**Vaðar:** Grettisgata 20A og 20 B – (umsókn um byggingarleyfi)  
**USK nr.:** USK24050253, USK24060181

Skóðaðar eru umsóknir Sturlu Jónssonar arkitekts, dags. 30.05.2024, um leyfi til að byggja við framhús að Grettisgötu 20A og 20B ásamt byggingu bakhúss að Grettisgötu 20A. Erindi fylgja aðaluppdrættir dags. 11.06.2024 ásamt skýringaruppdrætti sem sýnir breytingar.

Grettisgata 20A – frágráfin hlið kjallara bakhúss

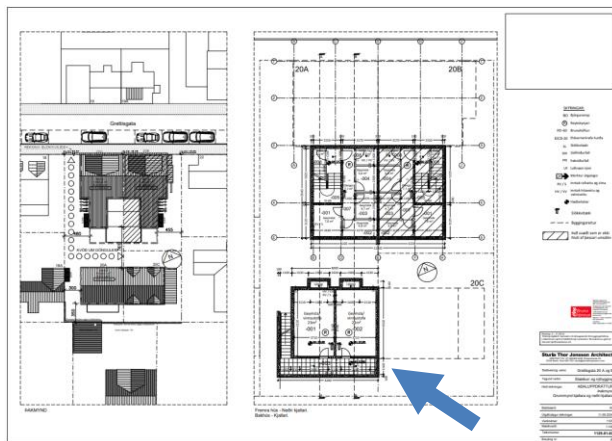
Aðalteikningar fyrir Grettisgötu 20A samræmast ekki nýsamþykktu deiliskipulagi hvað varðar byggingarmagn bakhúss, frágröft frá kjallarahlið þess og nýtingu kjallara fyrir vinnustofur. Ekki eru gerðar skipulagslegar athugasemdir við svaðir á suðurhlið bakhúss sbr. almenn ákvæði heildardeiliskipulags svæðisins, samþ. 1.4.2003, um heimild til að gera svaðir að uppfylltum skilyrðum byggingarreglugerðar.

Götumynd sem sýnir bil milli húsa að Grettisgötu 22 og 20B

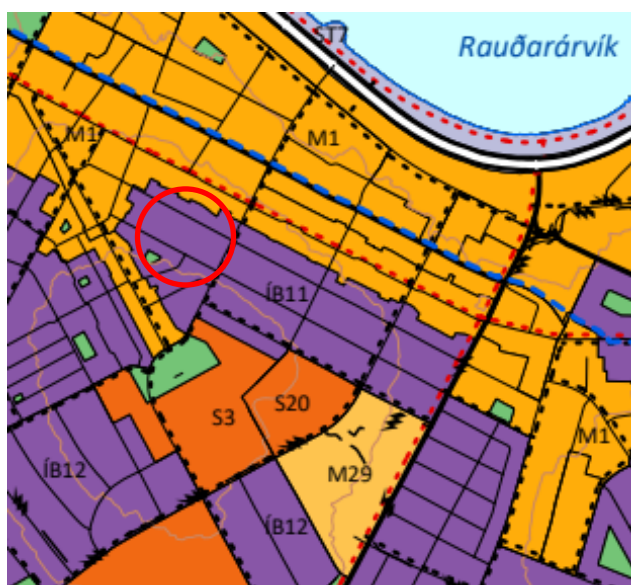
Varðandi Grettisgötu 20B þá er ekki heimild fyrir viðbyggingu á gafli húss þar sem það þrengir verulega að bili milli húsa og hefur í för með sér breytingu á götumynd. Fyrirliggjandi aðalteikningar sýna enn fremur meira byggingarmagn og hærra nýtingarhlutfall en heimilt er skv. nýsamþykktu deiliskipulagi.
